建物・構築物の免震構造に係る関係規則解釈の改正等 (2回目)

令和4年2月24日
原子力規制庁

実用発電用原子炉及びその附属施設の位置、構造及び設備の基準に関する規則の解釈等の一部改正について（案）に対する御意見及び御意見に対する考え方（案）

建物・構築物の免震構造に関する審査ガイドの制定について（案）及び基準地震動及び耐震設計方針に係る審査ガイドの一部改正について（案）に対する御意見及び御意見に対する考え方（案）

図1 ベースプレート施工時の傾き及び地震時の基礎底面の傾斜の概要

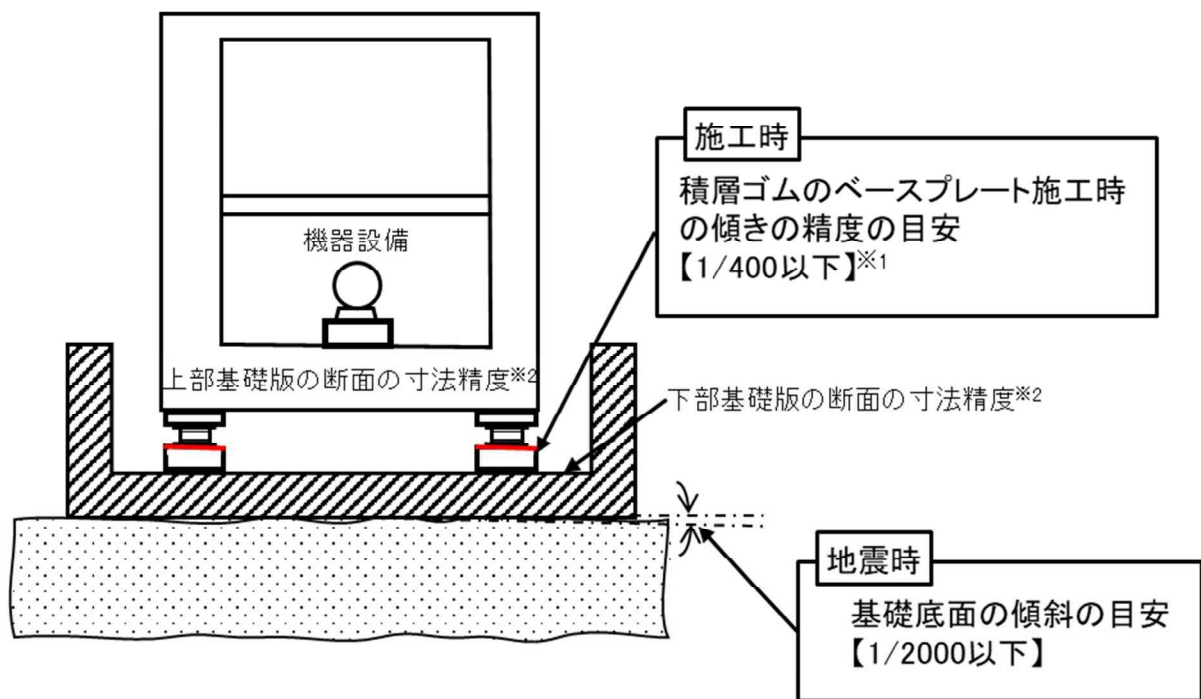
令和3年度第63回原子力規制委員会(令和4年2月2日開催)の議題2において、表記改正等を諮ったところ、建物・構築物の免震構造に関する審査ガイド(案)(以下「審査ガイド案」という。)の修正に関し、原子力規制委員会から以下の3点の指摘を受けた。これらの指摘について、原子力規制庁において再度の検討を行った結果を2.及び3.に示す。

- ① 免震装置の傾き及び基礎底面の傾斜に関する記載の意図
- ② 積層ゴムのベースプレート施工時の傾きの精度の実情
- ③ 「鉛直方向の地震力」の意味

(1) 免震装置の傾き及び基礎底面の傾斜に関する記載の意図

令和3年度第41回原子力規制委員会(令和3年10月27日開催)の資料(意見募集に付した審査ガイド案)は、免震装置が傾斜の影響を受けやすいことから、これに留意することを意図し、積層ゴムのベースプレート施工時の傾きの精度1/400以下と地震時の基礎底面の傾斜に対する評価の目安である1/2000以下を例示として併記していた。なお、両者は別物であり、直接比較することを意図したものではなかった。ベースプレート施工時の傾き及び地震時の基礎底面の傾斜の概要を図1に示す。

(2) 積層ゴムのベースプレート施工時の傾きの精度の実情

積層ゴムのベースプレート施工時の傾きの精度1/400¹は、傾きが積層ゴムの力学特性に及ぼす影響を確認した試験結果²と積層ゴムの製造時の精度³を踏まえて設定されているものである。

そのため、積層ゴムの力学特性にほとんど影響を及ぼさない範囲の傾きとして、通常、1/400以下を目安に施工管理されており、1/2000以下として施工された事例は確認できなかった。

第 63 回原子力規制委員会における修正案では、意見募集の結果、誤解を招く表現であったことに鑑み、1/2000 以下に関する記載については削除することとした。なお、基礎底面の傾斜に対する評価の目安は、免震設計・耐震設計問わず「基礎地盤及び周辺斜面の安定性評価に係る審査ガイド」⁴において記載されている。

第 63 回原子力規制委員会におけるベースプレート施工時の傾きの精度 1/400 以下に係る指摘を踏まえた検討を行う中で、1/400 以下については、設計ではなく施工に関するものであり、「2.1 免震設計の基本方針」の留意事項に記載することは適切ではないと判断した。そのため、御意見への対応の一環として、当該記載を削除することとし、審査ガイド案の関係箇所を修正するとともに、その旨「御意見に対する考え方」に記載する。なお、積層ゴムのベースプレートを含め、免震装置の据え付け精度等の管理の方針については、「5. 免震装置の品質管理・維持管理の方針」の別添-1 に示す規格等を参考に審査の一環として確認していく。
